VYSVĚTLENÍ ZADÁVACÍ DOKUMENTACE Č. II

Název veřejné zakázky: **Beroun, prostranství před Hvězdou**
Druh veřejné zakázky: Stavební práce
Režim veřejné zakázky: Podlimitní režim
Druh zadávacího řízení: Zjednodušené podlimitní řízení
Název zadavatele: Město Beroun
Sídlo zadavatele: 266 01 Beroun – Beroun-Centrum, Husovo nám. 68
IČO zadavatele: 00233129
Právní forma zadavatele: 801 - Obec
Zastoupení zadavatele: RNDr. Soňa Chalupová, starostka
Adresa profilu zadavatele: https://zakazky.mesto-beroun.cz/profile_display_2.html

Výkres D.1.1.23 uvádí:

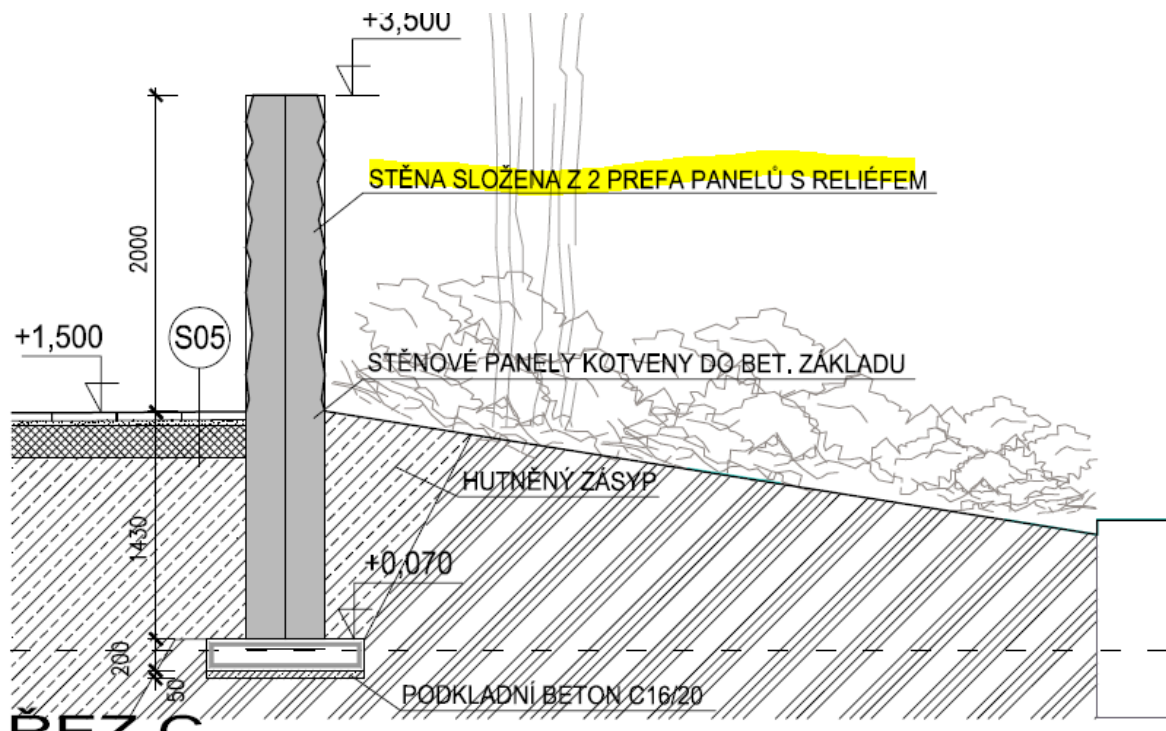
V zadávací dokumentaci není specifikován atypický hluboký reliéf prefabrikovaných kcí, předpokládá se použití pryžové vložky do betonářské formy. Pro vypovídající cenovou nabídku je nutné znát typ reliéfů, protože jejich cena se velice liší. Bude zadavatel upřesňovat typ reliéfní vložky?

Je možné navržené prefabrikáty z důvodu velké délky a hmotnosti rozdělit na 2-3 díly?

Zadavatel nemůže specifikovat konkrétní typ reliéfní vložky, neboť by označil konkrétní výrobek, aniž by byl schopen zdůvodnit, proč je to nezbytné. Takový postup by byl v rozporu se zákonem č. 134/2016 Sb., o zadávání veřejných zakázek, ve znění pozdějších předpisů.

Výkres D.1.1.23 obsahuje tvarový požadavek na provedení reliéfu. Vlastní provedení reliéfní vložky či její materiálové provedení zadavatel nepředepisuje.
